**Auszug aus dem Sitzungsbuch der Stadt Penzberg**

Sitzung des Stadtrates am 25.04.2017

| 9. | <b>31. Änderung des Bebauungsplanes "Hochfeld" im beschleunigten Verfahren gemäß § 13 a BauGB: Billigung nach öffentlicher Auslegung und Beteiligung der Behörden und sonstigen Träger öffentlicher Belange und Beschluss zur erneuten Auslegung</b> | 3/087/2017 |

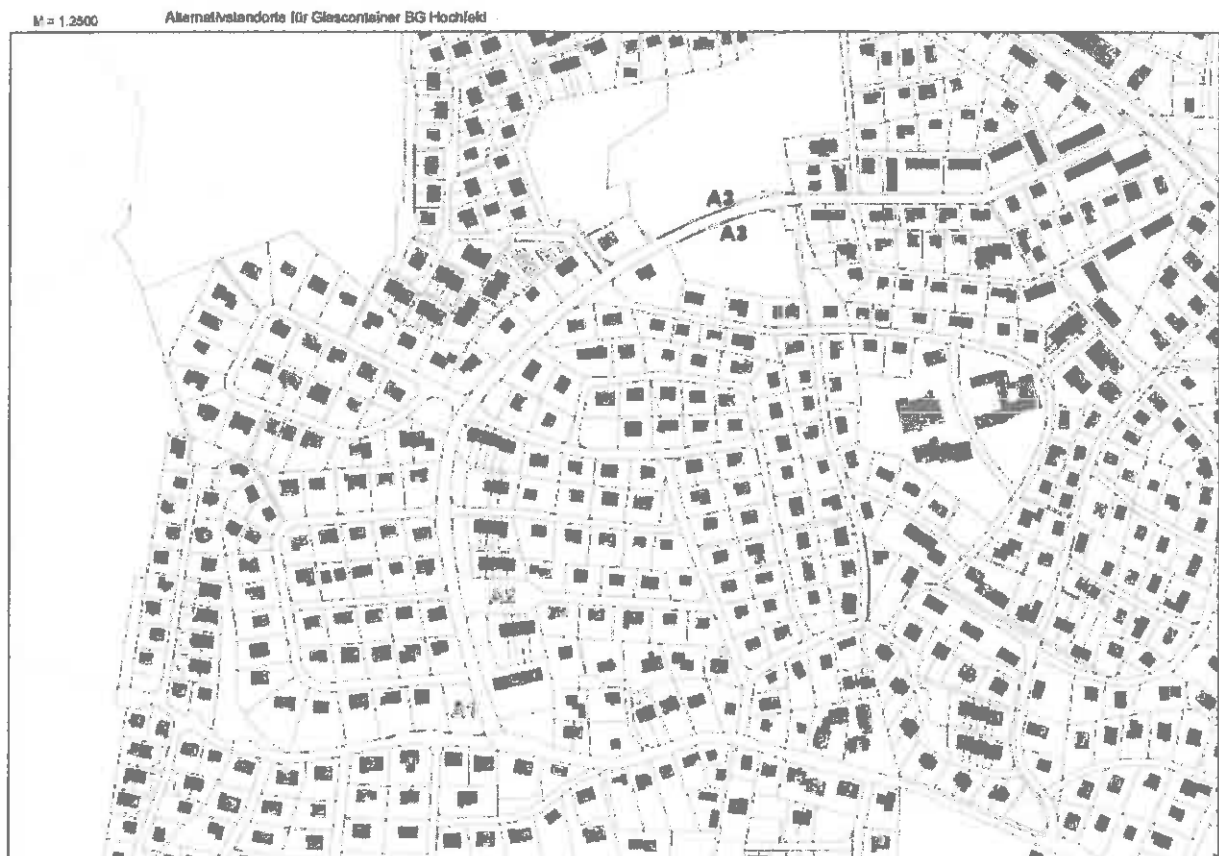
*Es wird davon ausgegangen, dass bei der Recycling-Sammelstelle lärmarme Glascontainer aufgestellt sind/werden, die nur tagsüber zwischen 7:00 Uhr und 20:00 Uhr befüllt werden dürfen und auch nur in dieser Zeit geleert werden.*

Der Einwand sowie der Hinweis des Landratsamtes Weilheim-Schongau (Sachgebiet technischer Umweltschutz) werden zur Kenntnis genommen und sind zu berücksichtigen.

Die Verwaltung hat folgende drei Alternativen zur Überwindung des Einwandes vorbereitet:

Die Standorte sind in nachfolgendem Lageplan mit A1, A2 und A3 gekennzeichnet.

**Alternative 1: Beibehaltung des Standortes für Altglascontainer:**

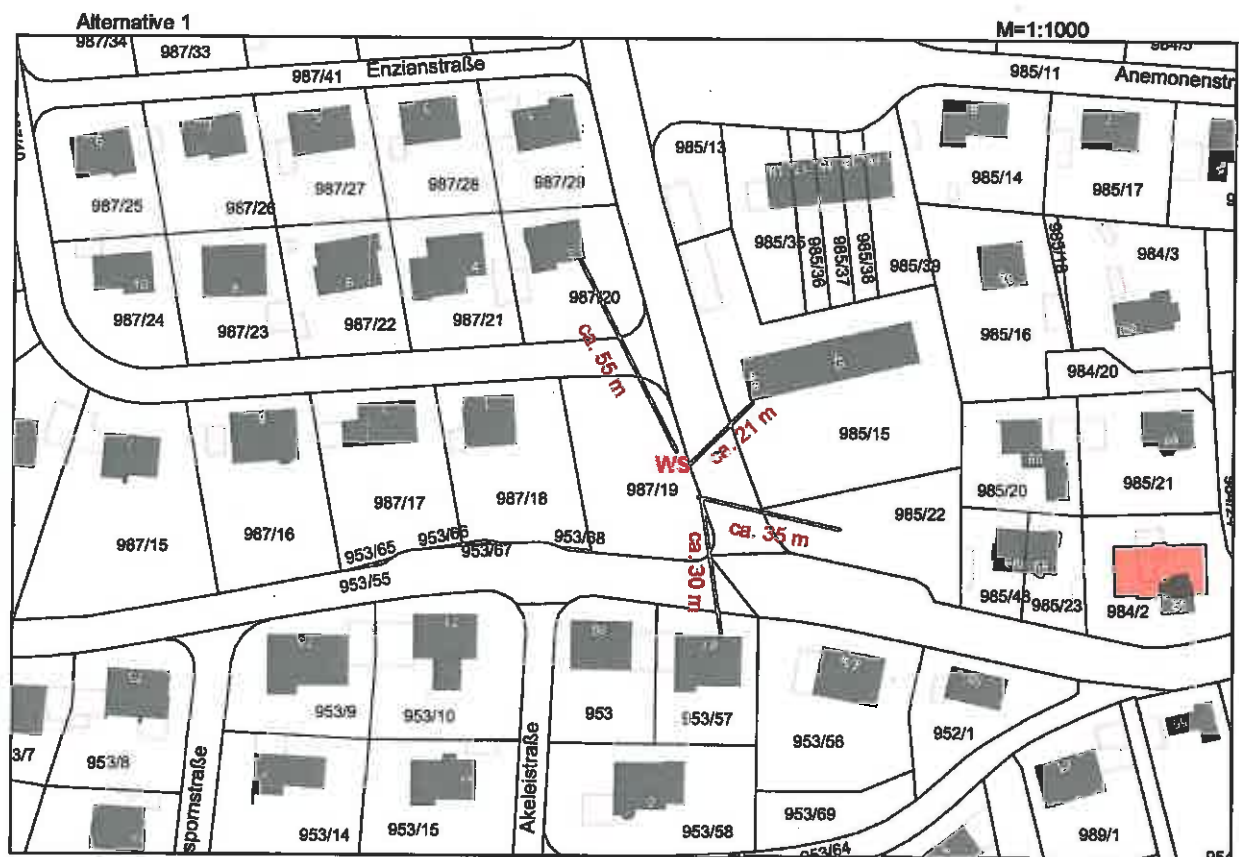
*Im Osten des Änderungsbereiches ist eine Fläche als „Recycling-Sammelstelle“ festgesetzt. Der Abstand der Fläche beträgt zur südöstlichen Baugrenze nur 3 – 4 m, zur nordöstlichen Baugrenze (Südseite) nur 7 – 8 m.*

*In einer Studie des Bayerischen Landesamtes für Umweltschutz von 2004 werden für Wertstoffsammelstellen (Altglascontainer) Abstände zu Wohngebäuden in Reinen Wohngebieten von 16 m bis 35 m (abhängig von der Art des Sammelcontainers) empfohlen.*

Unter Beibehaltung des Standortes für Altglascontainer liegen zur bestehenden Bebauung sowie zur geplanten Bebauung des Grundstücks Flurnummer 985/22 folgende Entfernungen zugrunde:

Die geplante Bebauung des Grundstücks Flurnummer 987/19 schließt direkt an die Sammelcontainer mit einem Abstand von ca. 3 m bis 8 m an, so dass für diese Grundstücke die Lärmgrenzwerte der TA-Lärm vermutlich überschritten werden.

Es ist eine schalltechnische Untersuchung durchzuführen und ggf. werden nach dem Ergebnis der Untersuchung entsprechende aufwendige und kostenintensive schalltechnische Maßnahmen zur Bebauung des Grundstücks Flurnummer 987/19 erforderlich.

**Alternative 2: Verlegung des Standortes in die Anemonenstraße:**

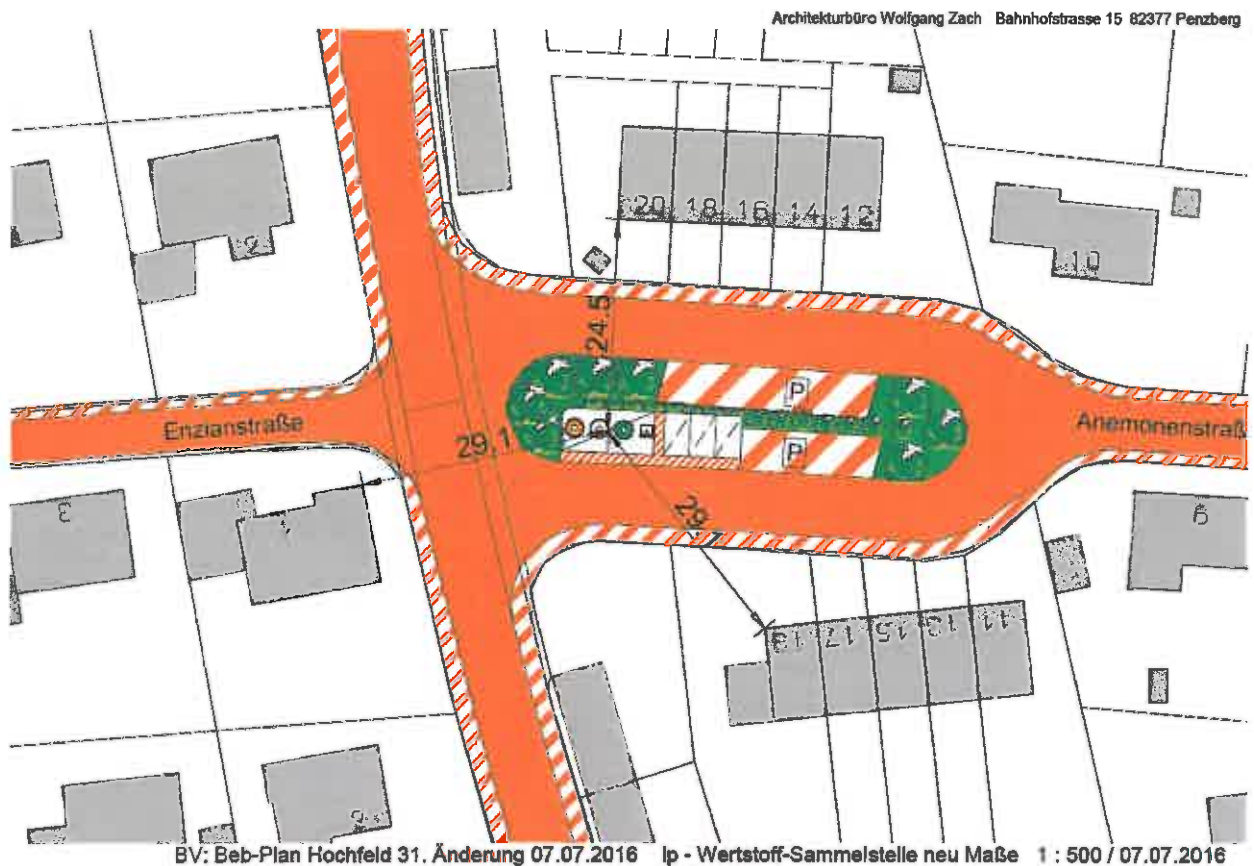
Bei einer Verlegung des Standortes der Sammelcontainer in die Anemonenstraße würden sich folgende Abstände zur angrenzenden Wohnbebauung ergeben:

Der erforderliche Mindestabstand von 16 m zur nächsten Wohnbebauung kann eingehalten werden.

Da die Sammelstellen einen Abstand von weniger als 35 m zur nächsten Wohnbebauung aufweisen, müssten im Falle der Verlagerung auf alle Fälle lärmarme Container verwendet werden und Benutzungszeiten vor 07:00 Uhr und nach 20:00 Uhr ausgeschlossen werden.

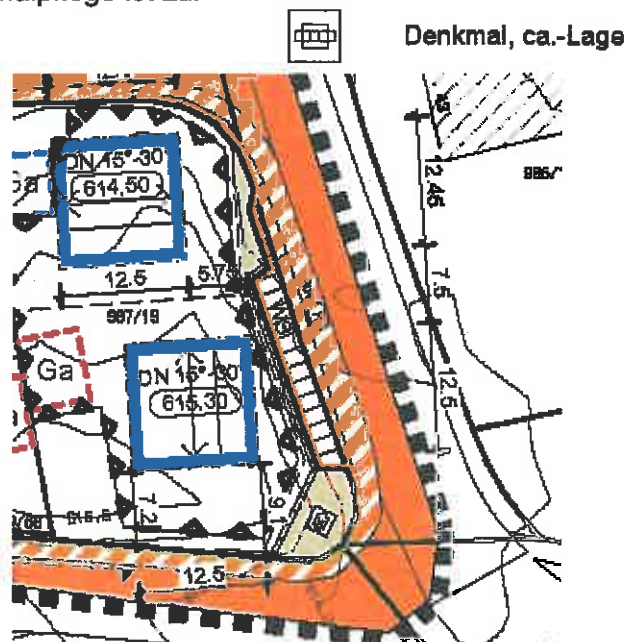
*Von Seiten der Bau- und Kunstdenkmalpflege wird auf die zurzeit laufende Überprüfung der Denkmaleigenschaft gemäß Art. 1 DSchG des Feldkreuzes auf Flurnummer 987/19 hingewiesen (vgl. auf Seite 5 der Begründung). Vorsorglich gelten bereits die Bestimmungen der Art. 4 bis 6 DSchG. Die beabsichtigte Versetzung des Kreuzes auf die gegenüberliegende Flurnummer 985/22 unterliegt dem Erlaubnisvorbehalt gemäß Art. 6 DSchG.*

Das Feldkreuz soll nicht auf das gegenüberliegende Grundstück Flurnummer 985/22 versetzt werden, sondern innerhalb des Grundstücks Flurnummer 987/19 in den südöstlichen Grundstücksbereich, der im Planentwurf als öffentliche Grünfläche festgesetzt ist. Durch diese grundstücksbezogene Versetzung des Feldkreuzes wird dieses besser von der Fischhaberstraße und Wankstraße wahrgenommen. Der bisherige Standort des Feldkreuzes kann dann als Haugarten bzw. Terrasse des südlich geplanten Wohnhauses genutzt werden.

Das Feldkreuz ist unter Ziffer 3.1 (Hinweise durch Planzeichen) in der Änderungsplanung berücksichtigt.

Die Ziffer 3.1 sollte jedoch noch dahingehend ergänzt werden, indem folgende Bezeichnung des Denkmals ergänzt wird: Feldkreuz
